Palmira, 27 de Febrero del 2023

Asunto: 1GOP98392022. Su oficio TRD 2022-162.10.10.43. Remisión de servicios públicos en el nuevo Plan de Ordenamiento Territorial de Palmira.

Asunto: 1GOP98392022. Su oficio TRD 2022-162.10.10.43. Evaluación técnica de la "viabilidad y disponibilidad de los servicios públicos de acueducto y alcantarillado" en el perímetro urbano, suelo de expansión, y centros poblados del municipio de Palmira

Figura 1. Mapa de velocidades en la red de distribución en hora pico, para cada uno de los perímetros propuesto en la formulación del POT.

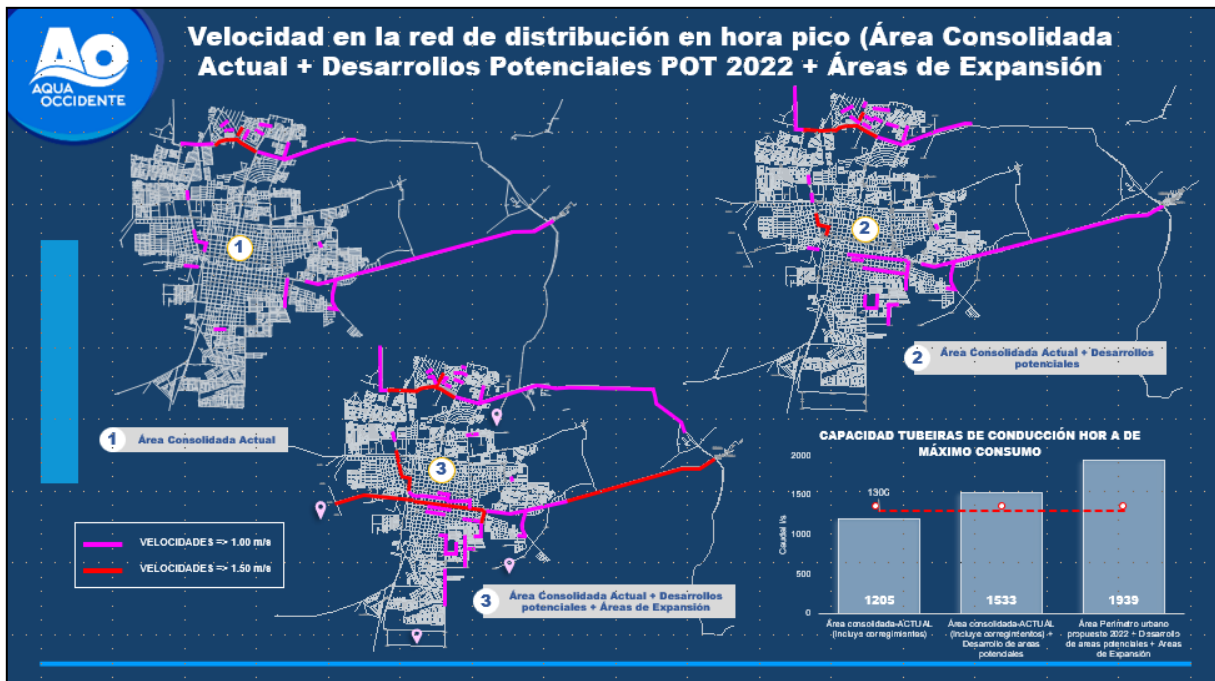
Por otro lado, la Figura 1, muestra en color fucsia y en color rojo los tramos de tuberías que presentan velocidad superior a 1 m/s y 1,5 m/s, respectivamente, a la hora de máximo consumo.

Tomando como criterio la pérdida de capacidad en tuberías con velocidades de 1,5 m/s, se puede decir que:

- Para el escenario 1, se requiere ampliar la capacidad de la red matriz de distribución existente en la calle 65 desde la carrera 25 hasta la carrera 34, en un tramo de aproximadamente 1.800 m.
- Para el escenario 2, además de lo planteado en el escenario 1, se requiere ampliar la capacidad de las redes matriz distribución de agua para consumo humano en los sectores hidráulicos Sur, Occidental, y Norte.

- Para el escenario 3, además de lo planteado en el escenario 2, ampliar la capacidad de transporte del agua tratada desde la Ptap río Nima hasta la ciudad de Palmira, en el sector del Bosque Municipal.

Figura 2 Variación de presiones en la red de distribución en hora pico, para cada uno de los perímetros propuesto en la formulación del POT.

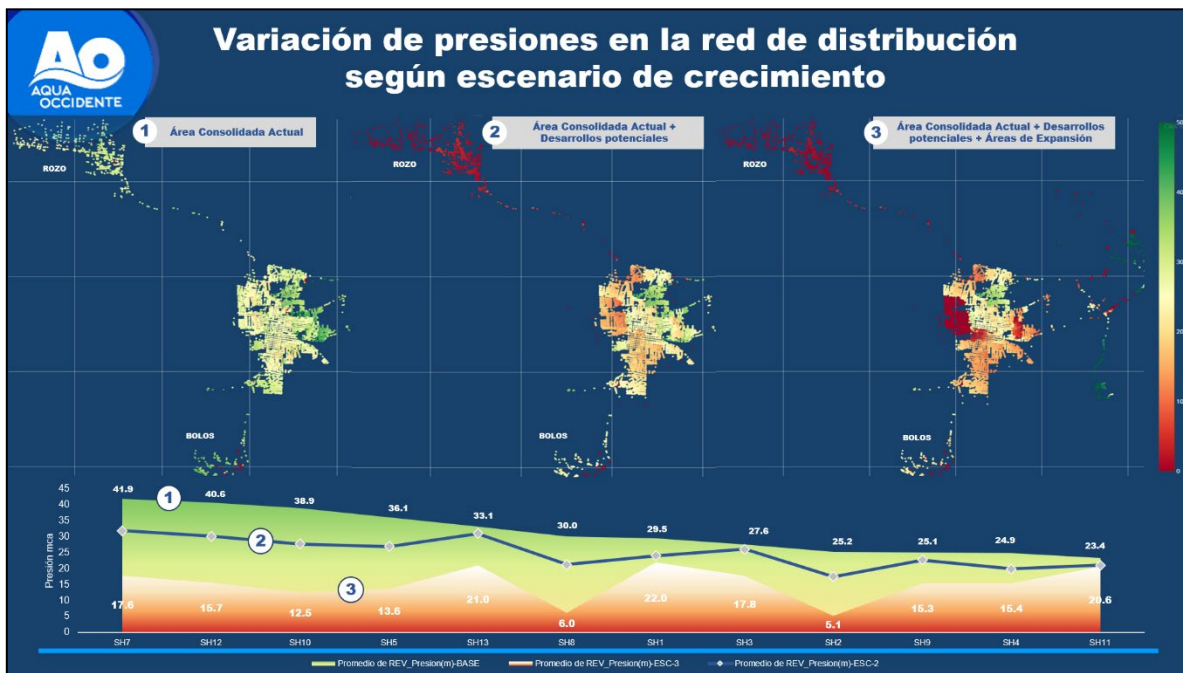
Ahora bien, la Figura 2 presenta la variación de las presiones en el sistema de distribución en hora pico, según el desarrollo de los perímetros propuestos. La paleta de colores indica para el color verde presiones por encima de 15 mca, y para el color rojo presiones de servicio por debajo de los 15 mca.

Tomando como criterio la pérdida de capacidad en la red de distribución, sectores hidráulicos con presiones de servicio por debajo de los 15 mca, se puede decir que:

- Para el escenario 1, la red de suministro cuenta con capacidad para atender la demanda en la hora de máximo consumo.

- Para el escenario 2, la sectorización hidráulica garantiza las presiones de servicio en la ciudad con capacidad para atender la demanda en la hora de máximo consumo, siendo necesario, además, ampliar la capacidad de la red matriz de distribución existente en el barrio Zamorano.
- Para el escenario 3, se requiere modificar la sectorización hidráulica del sistema de distribución, especialmente los sectores Occidental, Sur, las Flores, Buenos Aires y Guayabal. Además de, ampliar la capacidad de la red matriz de distribución en estas zonas.

Figura 3 Mapa de velocidades en la red de distribución en hora pico, Conjunto Rozo, la Torre, la Acequia, en el escenario actual (A diciembre 2022).

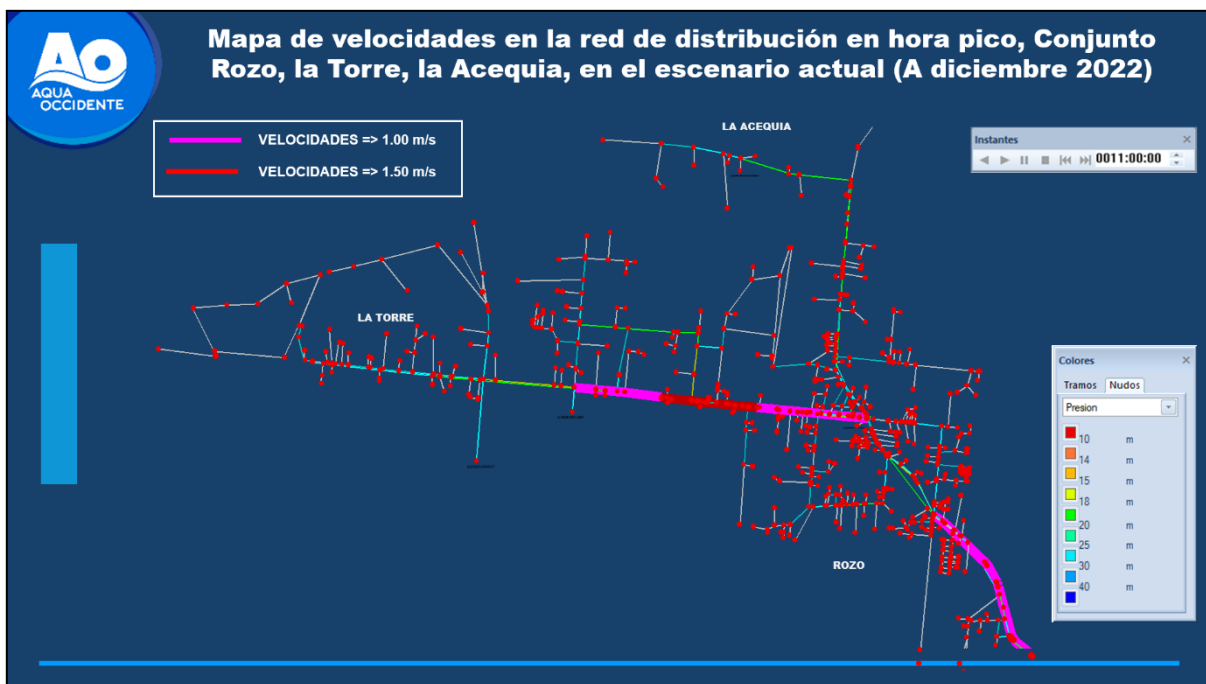
Con relación a la zona rural, el sector con mayor crecimiento corresponde al Conjunto Rozo, la Torre, la Acequia. La Figura 3 presenta en color fucsia y en color rojo los tramos de tuberías que presentan velocidad superior a 1 m/s y 1,5 m/s, a la hora de máximo consumo. Vale la pena mencionar que hoy el sistema cuenta con una capacidad excedentaria de un 20 % aproximadamente.

Tomando como criterio la pérdida de capacidad en tuberías con velocidades de 1,5 m/s, se puede decir que:

- Para el escenario 1, se requiere ampliar la capacidad de la red matriz de distribución que conduce el agua hacia el sector de la Torre, en una longitud aproximada de 1.500 m.
